# 不 具 合 箇 所 説 明 図

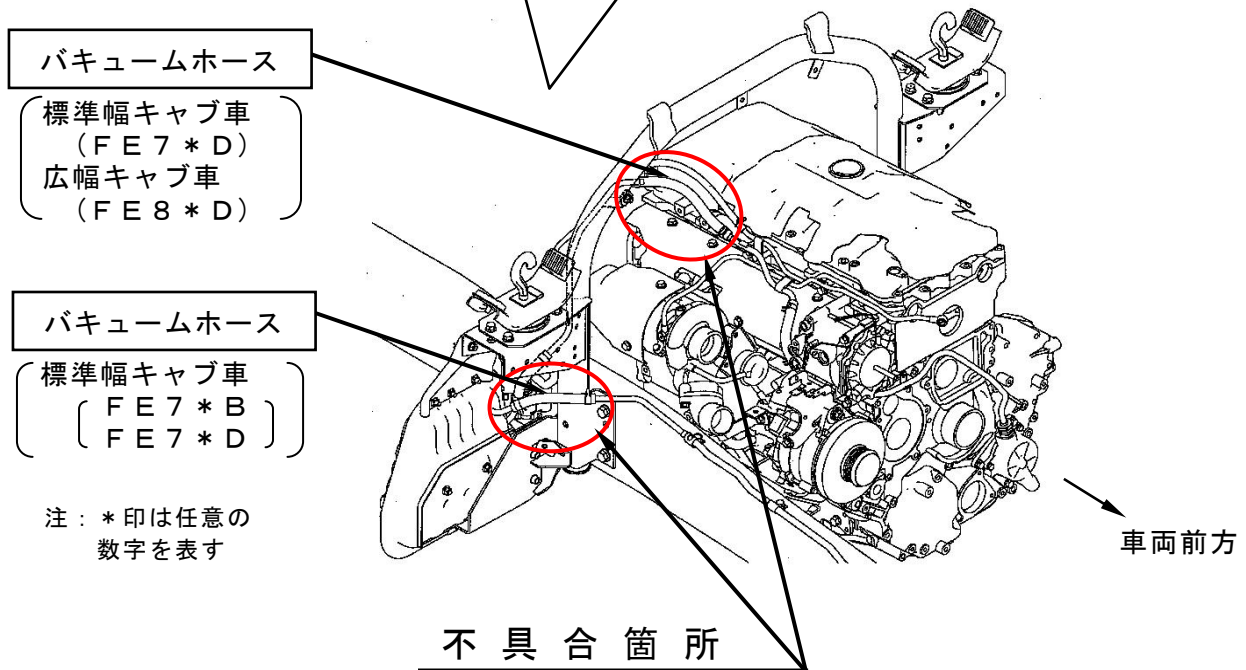
負圧式制動倍力装置のバキュームホースの成形が不適切なため、負圧により変形し、当該ホースの内部が狭くなることがある。そのため、きわめて短時間に制動操作を繰り返し行くと、倍力機能が低下し、最悪の場合、制動距離が運転者の予測より長くなるおそれがある。

全車両、当該ホースを対策品と交換する。

注：□は、交換部品を示す。
